Reactienota Jerusalembuurt

Datum 22-07-2022

Voorwoord

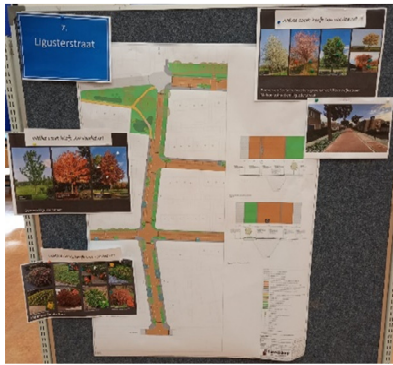
- Liefst zo min mogelijk klimop.

Antwoord: Het groenplan wordt besproken met de bewoners die zich voor de werkgroep groen hebben aangemeld.. Zij maken de definitieve beplantingskeuzes.

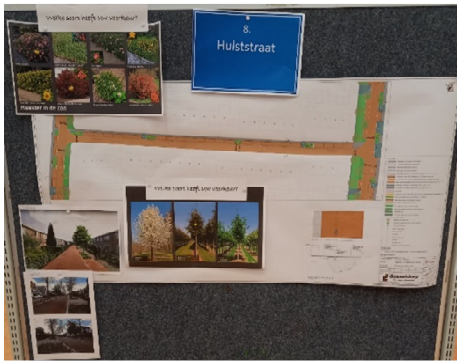
- Klike/ zakken plaats?

Antwoord: De afvalbakken worden herplaatst bij de opening in het hekwerk.
